Oficio No. SG **3158**
Quito D, M, **07 NOV. 2017**
Ticket GDOC: 2017-160467

Asunto: Proyecto Modificadorio de las bocas de acceso para el Metro, tramo de la Avda. Gran Colombia

ASUNTO: Proyecto modificadorio de las bocas de acceso para el Metro en el tramo de la Av. Gran Colombia

REUBICACIÓN BOCAS DE ACCESO ESTACIÓN LA ALAMEDA

GRAFICO 2
PROPUESTA DE REUBICACIÓN PARA APROBACIÓN

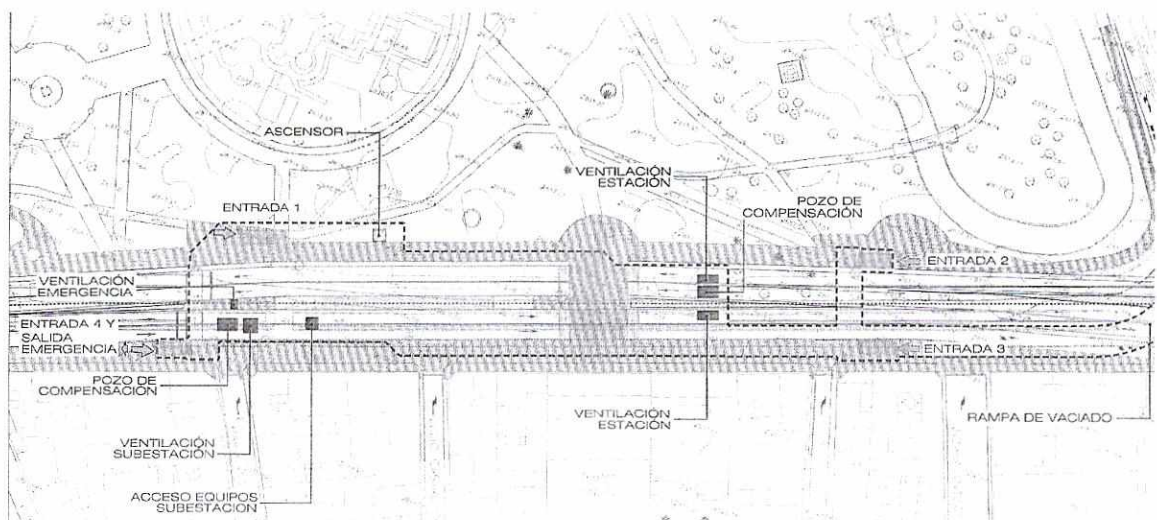
En la propuesta presentada la estación de La Alameda se conformaba por tres accesos desde la calles; dos de ellos se comunican con el vestíbulo, siendo la llegada al mismo por el lado Este. El tercer acceso se comunica con otro vestíbulo y llega desde el lado Oeste. En los tres casos, el tipo de acceso propuesto es mediante un primer tramo de escaleras fijas y un segundo tramo formado por un conjunto de escaleras fija y mecánica. La entrada norte arranca del nivel de la calle en la acera del parque de La Alameda. La segunda, hacia el Este se localiza en la calle A. Gándara.

3. Mediante oficio SG-0999 con fecha 12 de abril de 2017, la Comisión de Áreas Históricas y Patrimonio aprobó la propuesta definitiva de la boca de acceso de la Estación San Francisco.
4. Mediante oficio SM-1596-2017 de la Secretaría de Movilidad plantea la "Reforma geométrica y regeneración urbana de la Av. Gran Colombia, tramo del parque La Alameda" como una iniciativa para mejorar la movilidad; facilitando una reubicación de los accesos al Metro localizados en este tramo.

GRAFICO 2
PROPUESTA DE REUBICACIÓN PARA APROBACIÓN

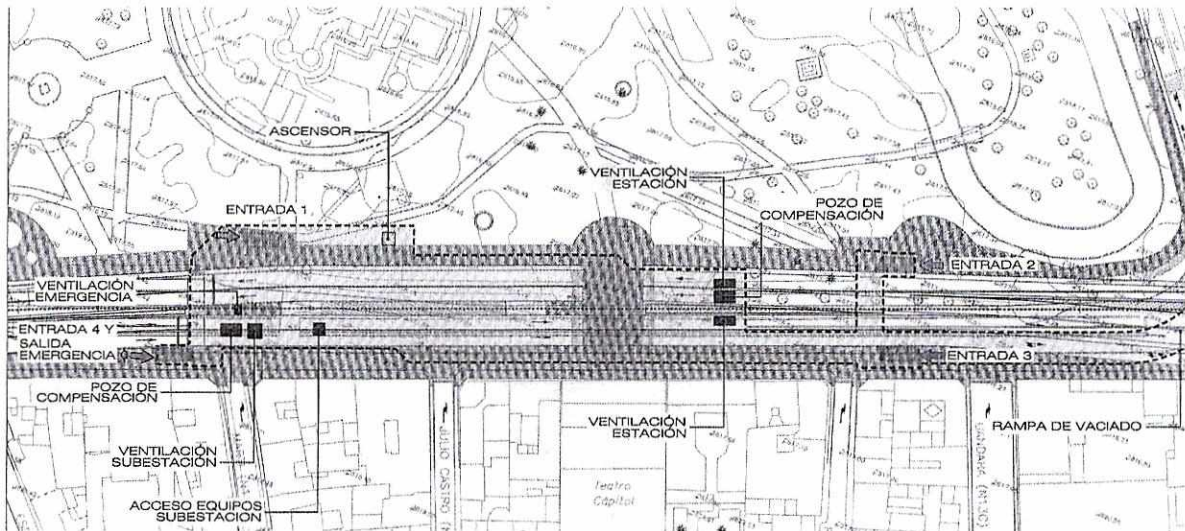
En la propuesta presentada la estación de La Alameda se conformaba por tres accesos desde la calles; dos de ellos se comunican con el vestíbulo, siendo la llegada al mismo por el lado Este. El tercer acceso se comunica con otro vestíbulo y llega desde el lado Oeste. En los tres casos, el tipo de acceso propuesto es mediante un primer tramo de escaleras fijas y un segundo tramo formado por un conjunto de escaleras fija y mecánica. La entrada norte arranca del nivel de la calle en la acera del parque de La Alameda. La segunda, hacia el Este se localiza en la calle A. Gándara.

Una vez revisada la propuesta presentada para la "**Reubicación de bocas de acceso para la estación La Alameda**", la Secretaría de Territorio, Hábitat y Vivienda emite **INFORME FAVORABLE** debido a que la propuesta mejorará la accesibilidad de los peatones y no causará impacto en el tránsito peatonal en el sector. Es importante aclarar que:

1. El presente informe corresponde solamente a la implantación de las bocas de acceso y elementos técnicos que repercuten a nivel de superficie de la estación "La Alameda".
A futuro, la Empresa Pública Metropolitana Metro de Quito deberá presentar la solución arquitectónica de la estructura que cubre los accesos o bocas de la estación para su respectiva aprobación.
